Oggetto: **[ID: 8240]** Progetto di sicurezza e ammodernamento dell'approvvigionamento della Città Metropolitana di Roma. Messa in sicurezza e ammodernamento del sistema idrico del Peschiera - L. n. 108/2021, ex D.L. n. 77/2021. Sottoprogetto denominato **"Nuovo acquedotto Marcio - I Lotto - dal Manufatto origine al Sifone Ceraso" - AAM10118\_A250.**

Proponente: Società Acea Ato 2 S.p.A.

**Parere tecnico istruttorio del Ministero della Cultura**

Fig. 11 primo tratto TC1 dell'intervento e dettaglio (nel riquadro rosso e a destra) della Piana di Mola (rif. A250PDS\_R026\_0)

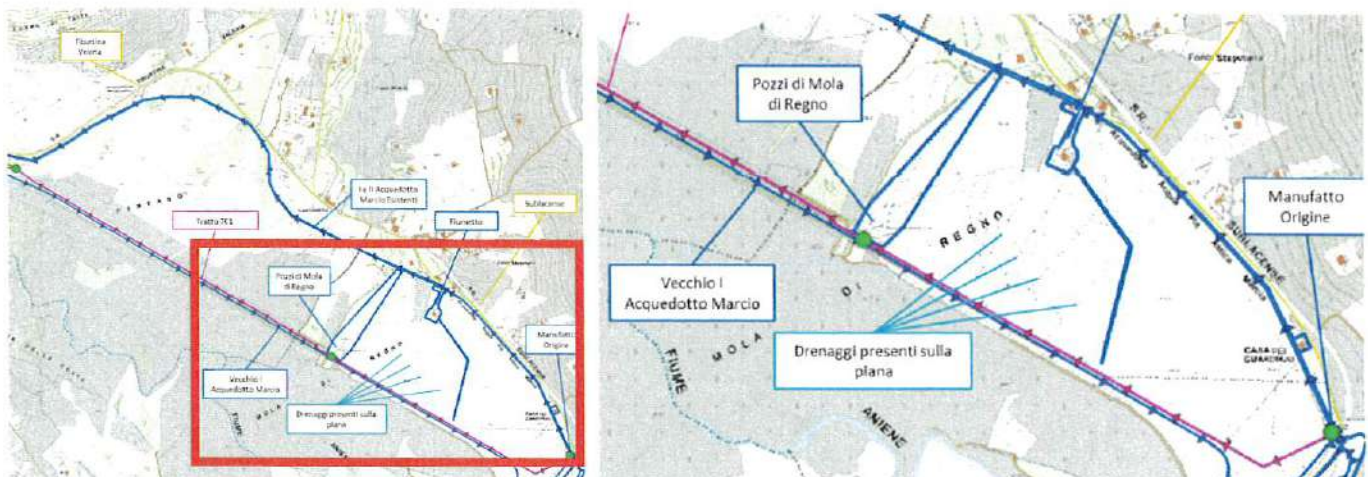
La scelta di posizionare progettualmente le condotte del TC1 nel canale esistente e di realizzare un nuovo canale in destra idraulica dello stesso permette di mantenere la continuità idraulica dei drenaggi con il loro recapito non alterando, quindi, l'idrografia della piana.

Si fa notare che a livello catastale il corridoio nel quale è stato progettualmente previsto di posare le condotte del TC1 non risulta accatastrato come corso d'acqua. Detto canale esistente, infine, risulta estremamente antropizzato e regolarizzato. Si esclude quindi che tale opera sia riconducibile al contesto paesaggistico – naturale dell'idrografia superficiale della piana. Per maggiori dettagli si rimanda a quanto esposto nella risposta 1.1.a precedente ed a quanto trattato in dettaglio nell'Allegato 1 alla presente Nota Tecnica.

**Fig.13** planimetria del 1969 relativa alle opere di captazione della Piana, in alto si può riconoscere il tracciato dell'Acquedotto Acqua Pia antica marcia, mentre in basso si notano il tracciato del fosso "il Fiumetto" e quello che probabilmente corrisponde al Vecchio / Acquedotto Marcio

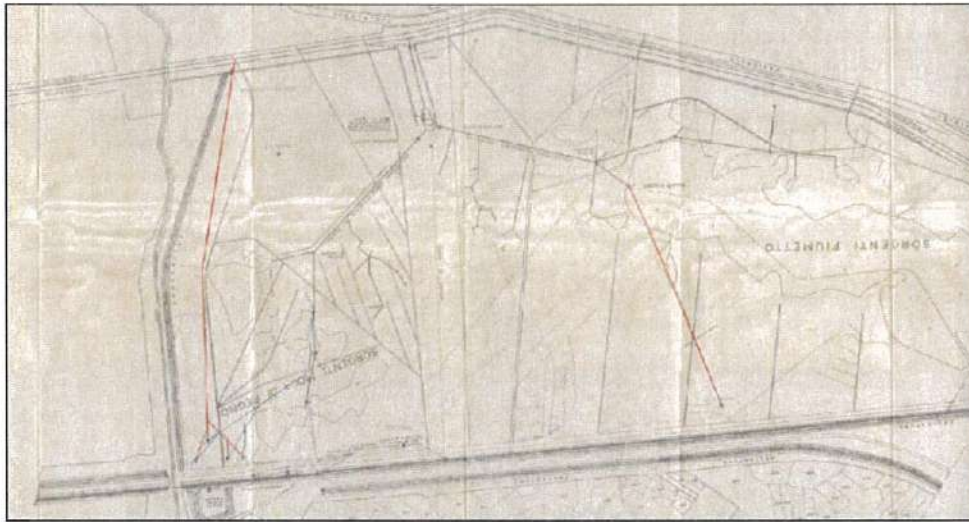
**PRESO ATTO** che il Proponente con riferimento al Fosso il Fiumetto, che definirà il "canale esistente" afferma che "si presenta con una sezione rettangolare in cls e risulta estremamente antropizzato con una configurazione risalente ad un periodo antecedente l'avvio della gestione delle opere dell'Acqua Marcia da parte dell'allora A.C.E.A. oggi ACEA ATO2 (anno 1966). Si esclude, pertanto, che tale opera sia riconducibile al contesto paesaggistico – naturale dell'idrografia superficiale della Piana. Si fa notare, infine, come il canale esistente - nella sede del quale è stato progettualmente previsto di posare le condotte del tratto in parola di TC1 - non risulti accatastato nella sua tratta di monte come corso d'acqua.";

**CONSIDERATO**, pertanto, che possa presumersi che originariamente il "fosso il Fiumetto" avesse caratteristiche naturalistiche di pregio paesaggistico tali da farlo inserire negli elenchi delle acque pubbliche (RD 12/5/1939) e che la possibile trasformazione e antropizzazione, che ne ha modificato in diverse porzioni i caratteri naturali, possa essere intervenuta, nel periodo compreso tra gli anni '40 del 900 e il formale trasferimento della gestione degli immobili acquedottistici e delle relative aree alla Società ACEA, dalla precedente gestione;

Fig 14. Stato di fatto del "fosso il Fiumetto" lungo tutta l'estensione dell'intervento TC1 (A250PDS\_R026\_0 - All.1 – documentazione fotografica)

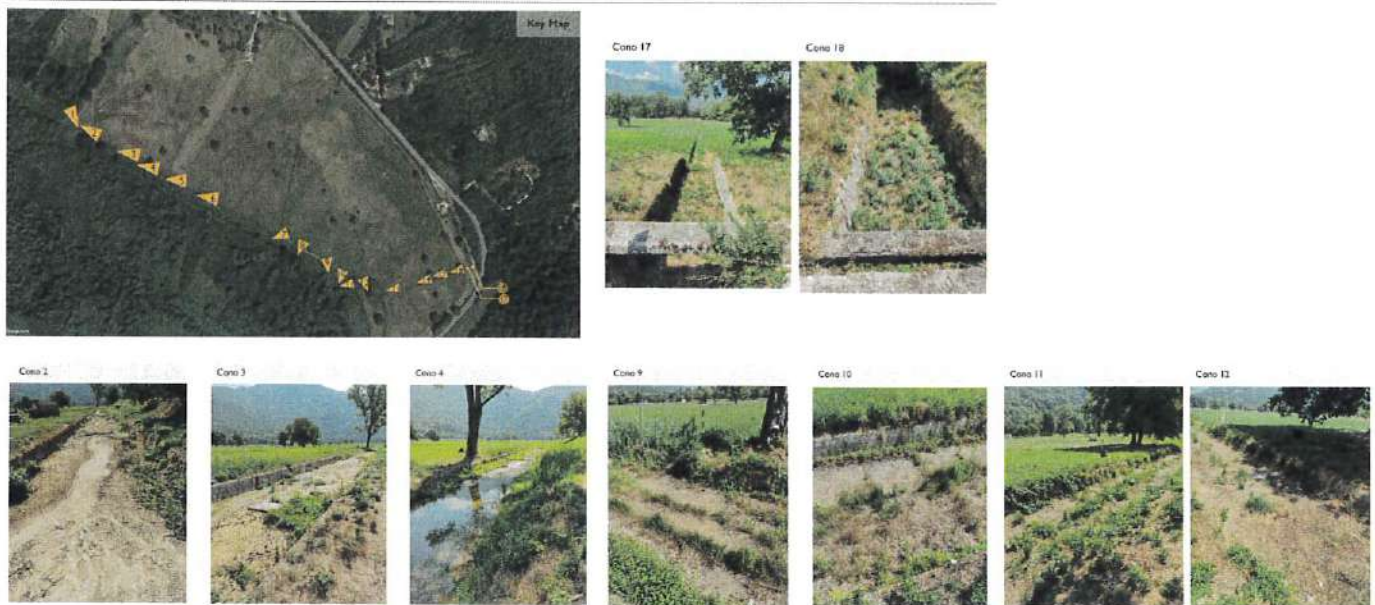
**TENUTO CONTO** che la classificazione del Fosso il Fumetto, quale bene paesaggistico *ope legis* non è stata oggetto di alcuna procedura amministrativa di derubricazione né di verifica dello stato di trasformazione antropica che riguarda in particolare alcune porzioni del Fosso rilevato e documentato dal Proponente, non inficia in alcun caso le tutele che sono previste dal Codice e che si riferiscono, nel caso di specie alle disposizioni dell'art.36 delle norme del PTPR, con riferimento anche alla fascia di rispetto di 150 metri per lato, e conseguentemente alla tutela della vegetazione ripariale lungo tutto il corso d'acqua (fig. 14. Doc fot.);

Fig. 15.a Allegato 2 – planimetria e sezioni di dettaglio tratto TC1 – Ante e post operam (estratto elaborato A250 SIA R016 0)

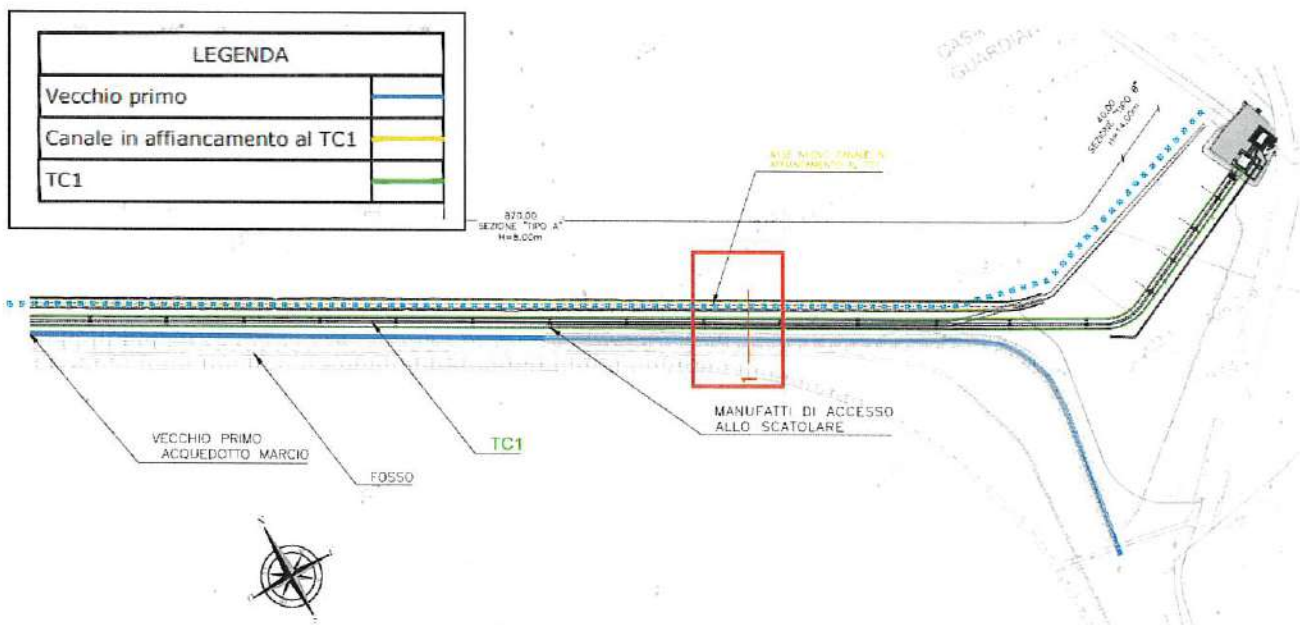
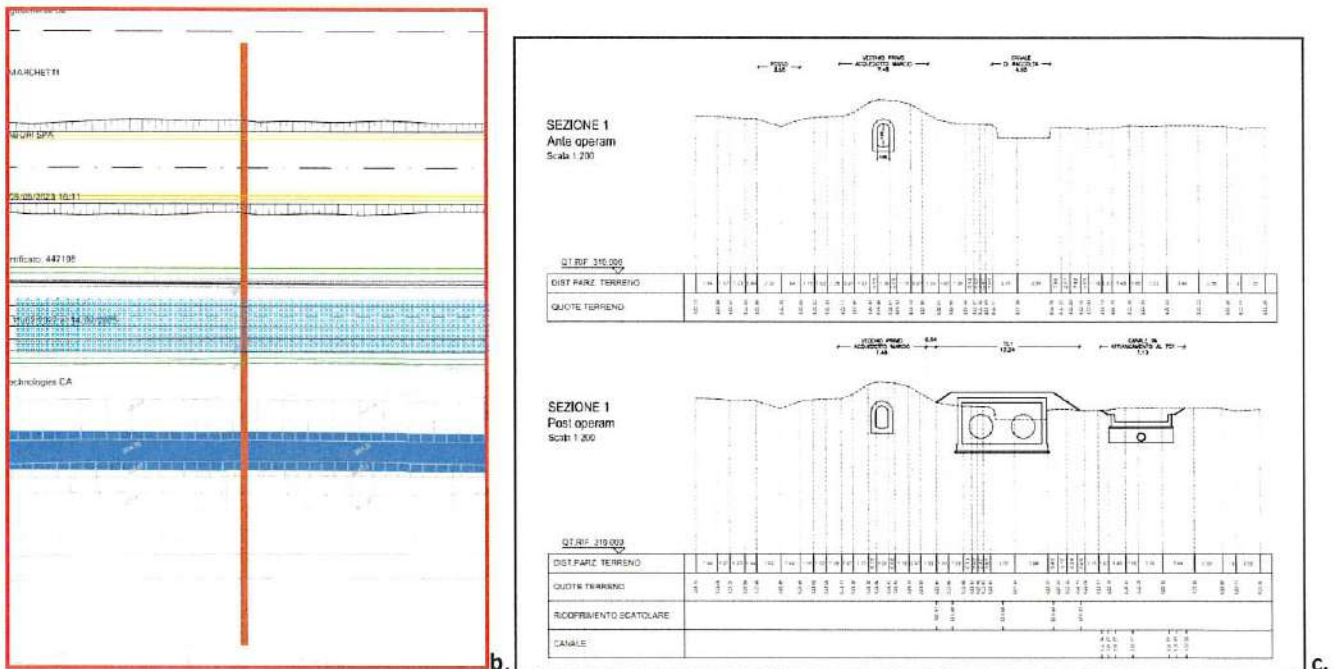
**TENUTO CONTO**, che la proposta progettuale consiste nella sovrapposizione, dei primi 700 metri del nuovo tratto TC1 dell'opera al sedime del "Fosso il Fumetto" (c056\_0192), nella fig.15 a è stato inserito un tratteggio azzurro per indicare l'andamento del fosso tutelato, che risulterebbe totalmente inglobato nel nuovo acquedotto, poiché le dimensioni della condotta di progetto - costituita da due tubazioni in acciaio saldato DN2000 con scavo a cielo aperto all'interno di elementi in calcestruzzo scatolari di circa 7,80 x 4.50 m, con funzionamento idraulico prevalente a superficie libera – risultano di gran lunga maggiori rispetto a quelle dell'attuale configurazione del Fosso di poco meno di 5 metri di larghezza (cfr. fig.15 c.); il tratto di condotta TC1, per come prevista, non potrà garantire le funzioni di collettore delle acque canalizzate della Piana attualmente svolte dal Fosso "il Fumetto", pertanto il progetto prevede la realizzazione di una nuova canalizzazione di captazione collocata in destra idraulica, in affiancamento del TC1, al fine di preservare l'equilibrio idraulico dell'ambito interessato dall'intervento (cfr. fig.15);

**TENUTO CONTO** che pertanto, dall’analisi dell’allegato 2 dell’elaborato A250 SIA R016 0 (fig.15) con riferimento alla richiesta di questo Ufficio di dislocazione del primo tratto di 700 m del TC1, si deve rilevare che – dal punto di vista esclusivamente tecnico - la sua possibile localizzazione in destra idraulica potrebbe risultare difficilmente irrealizzabile, constatato che la nuova condotta inserita in uno scatolare cementizio, per le sue caratteristiche tecnologiche, non può captare le acque dei canali della piana; mentre la sua collocazione in sinistra idraulica, sarebbe risultata impedita, considerate le dimensioni del nuovo canale TC1, dalla presenza del “vecchio Primo acquedotto marcio” (l’infrastruttura realizzata tra il 1868 e il 1870, e attualmente ancora in servizio con funzioni di scarico delle opere presenti nella piana (cfr. all.1, p.15)) che, come si evince dalla nuova documentazione fornita risulterebbe prossimo all’attuale sedime del “Fosso il Fumetto” (cfr. fig.16);

Figura 17 – stralcio dell'Elaborato A250PDS D042 1

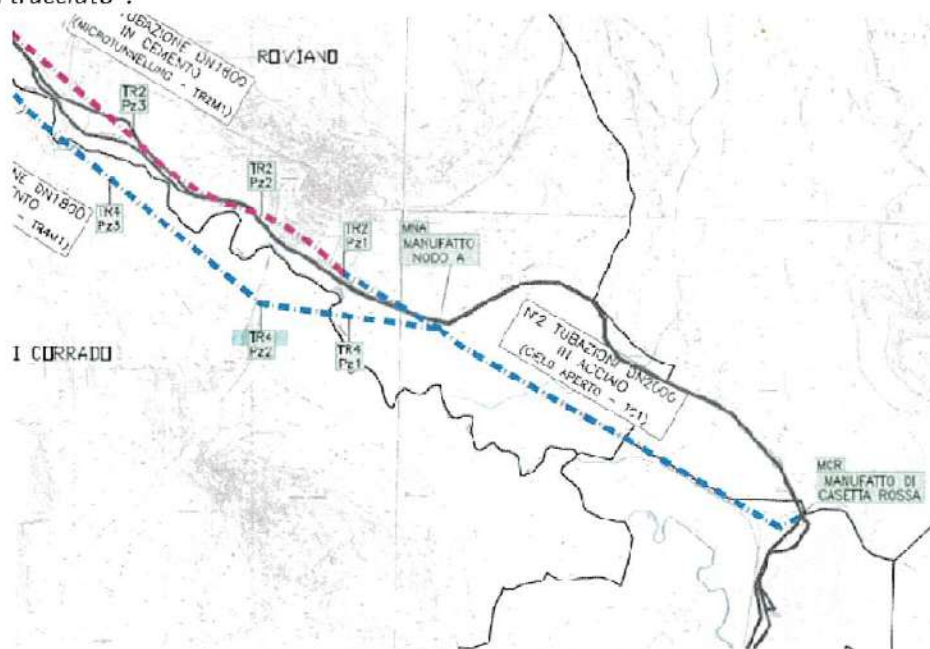
**CONSIDERATO** che in riferimento a quanto richiesto da questo Ministero ai **punti 2.a), 2.c) e 2.d)** l'elaborato A250PDS D042 1, revisionato dal Proponente, **non presenta il grado di approfondimento e di dettaglio della scala di rappresentazione adeguato** a fare apprezzare, e conseguentemente potere valutare le:

- le "modifiche previste dal progetto in termini di uso e/o funzione dell'acquedotto esistente (anche per parti)"; essendo scarsamente leggibili non solo le modifiche ma il tracciato stesso dell'acquedotto esistente;
- la "sovrapposizione fra interventi previsti e il sistema dell'orografia, della vegetazione, dei fossi, delle sorgenti, dei bacini, dei canali di regimentazione delle acque, delle vasche di laminazione esistenti, dei perimetri delle aree sottoposte a tutela, fornendo anche i profili e le sezioni paesaggistiche e morfologiche, lungo tutto il tracciato".

Fig.19. a. (in alto) superficie a bosco misto (indicata in verde) limitrofa all'area di cantiere (indicata in arancione) relativa al manufatto A; b. (in basso) nel cerchio verde nucleo boscato individuato al fine della sua protezione all'interno dell'area di cantiere

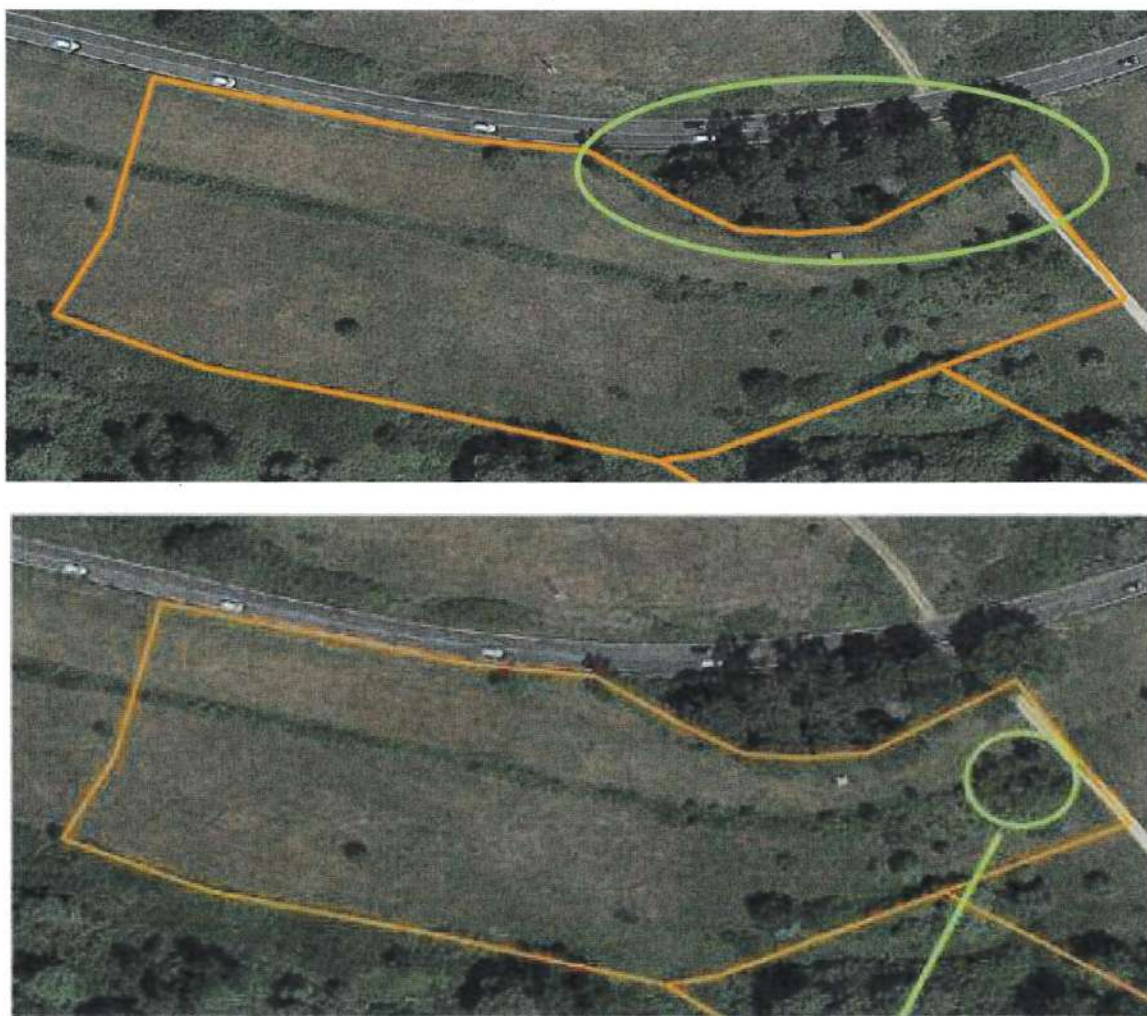
- **Per quanto attiene invece gli esemplari arborei, singoli o all'interno di nuclei o formazioni boscate, per i quali sarà necessario l'espianto, si potrà prevedere di selezionare gli esemplari autoctoni con il migliore stato di conservazione, al fine di poterli reimpiantare a fine lavori per ottenere un migliore ripristino dell'area.**

Fig. 21 - Integrazioni del 11/11/2022 - serie "dettaglio interventi di progetto" (cfr. elab. A250-SIA-D-078-0 Dettaglio degli interventi di progetto MNA)

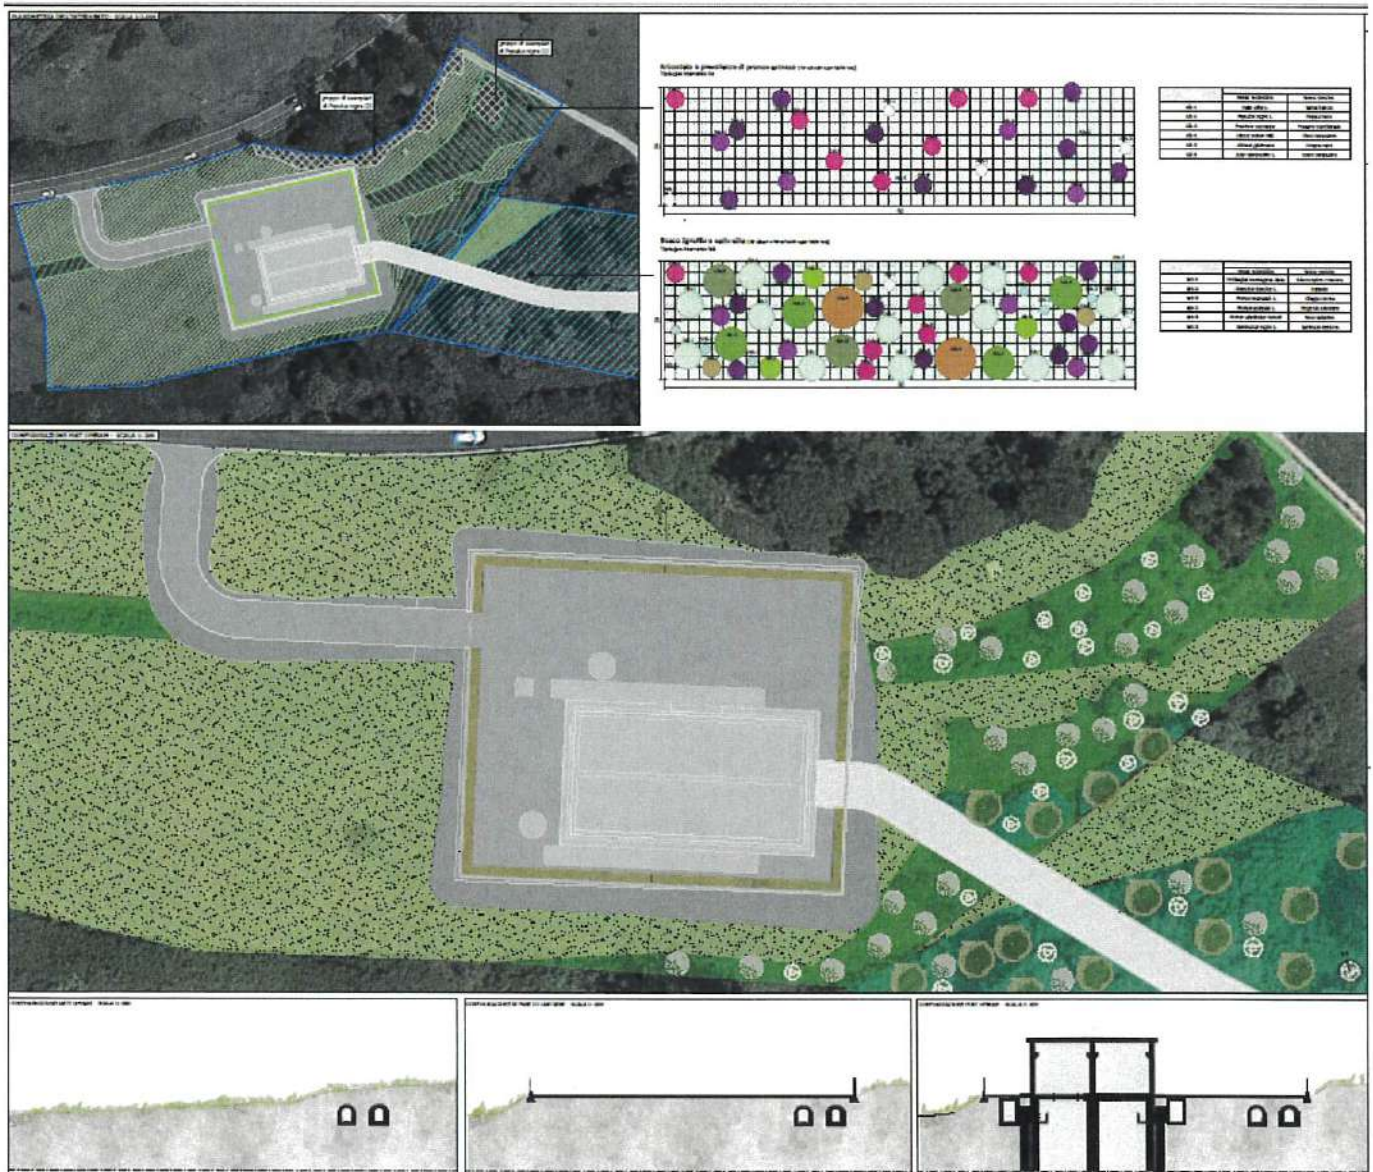
**VALUTATO** che la documentazione predisposta nell'integrazione a riscontro del **punto 10)** della richiesta del MIC, sebbene approfondisca il progetto complessivo, non definisce compiutamente la configurazione finale, la descrizione dei materiali e delle finiture. A titolo esemplificativo si richiama l'elaborato "A250-SIA-D-078-0 Dettaglio degli interventi di progetto MNA" (cfr. fig.21), nel quale, il livello progettuale, non fornisce, indicazioni sulla finitura delle grandi solette e delle parti emergenti, visibili in pianta ed in sezione. Anche quando sono stati prodotti specifici render descrittivi, come nel caso, delle trasformazioni previste in corrispondenza dell'area di Casetta Rossa (cfr. fig.22), in cui si evincono i rapporti dimensionali, fortemente modificati dall'inserimento del nuovo manufatto, ma non chiariscono l'apporto delle mitigazioni o delle scelte architettoniche per il migliore inserimento nel paesaggio;

**RITENUTO**, quindi, che nonostante gli approfondimenti relativi all'organizzazione finale delle aree, presentati attraverso le planimetrie e le viste dello stato *post-operam* ( cfr. "elaborati di dettaglio degli interventi di progetto"), le viste a volo d'uccello di alcune delle opere previste (cfr. "Planimetria dell'intervento con dettaglio di viste tridimensionali a volo d'uccello - Parte 1", "Planimetria dell'intervento con dettaglio di viste tridimensionali a volo d'uccello - Parte 2"), sarà necessario nella successiva fase progettuale definire l'effettiva configurazione dei luoghi,
